ЭКСПЕРТНОЕ ЗАКЛЮЧЕНИЕ

по результатам проведенной строительно-технической экспертизы с целью установления качества фактически выполненных работ по устройству отделочного покрытия из керамогранита на участках расположения входных групп четырех подъездов жилого дома, расположенного по адресу:

Объект: облицовочное покрытие входных групп из керамогранита.

Фото 25

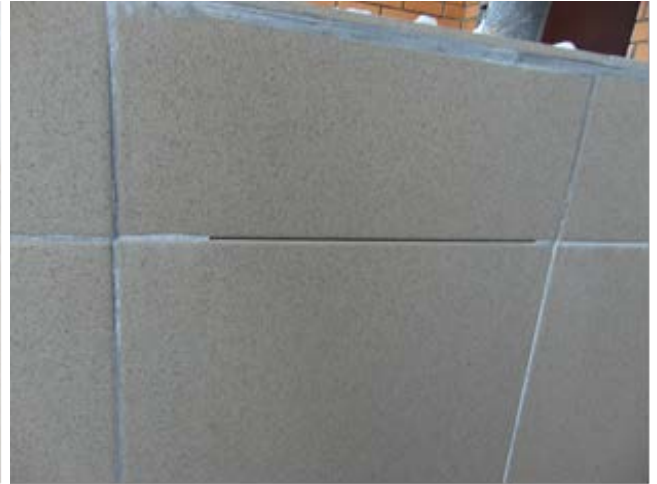
- выявлено отклонение толщины швов, на величину до 10мм, облицовки из керамогранита стен пандусов и лестниц входных групп подъездов дома (см. Приложение 1, фото 3, 4, 5, 6, 7, 8, 9, 10, 11, 12, 14, 16, 19, 20, 21, 22, 23, 24, 25, 26, 29, 30, 32, 33, 34, 35, 36, 37, 43, 44, 45, 46, 47, 48, 49, 50, 51);

- выявлены трещины и щели по швам облицовки из керамогранита стен пандусов и лестниц входных групп подъездов дома (см. Приложение 1, фото 3, 6, 8, 9, 11, 12, 14, 21, 22, 24, 25, 26, 31, 32, 33, 34, 35, 37, 43, 44, 45, 49, 50, 51);
- выявлены отклонения плоскости облицовки из керамогранита стен пандусов и лестниц входных групп подъездов дома, при замерах 2м уровнем, на величину до 20мм (см. Приложение 1, фото 13, 15, 16, 27, 29, 30, 38, 39, 40, 52, 53, 54);
- выявлено отслоение отдельных плиток облицовки из керамогранита стен пандусов и лестниц входных групп подъездов дома (см. Приложение 1, фото 21).

Для устранения выявленных недостатков необходимо произвести демонтаж облицовочного покрытия из керамогранита стен пандусов и лестниц входных групп четырех подъездов дома, и выполнить повторный монтаж с соблюдением требований действующей нормативной строительной-технической документации.
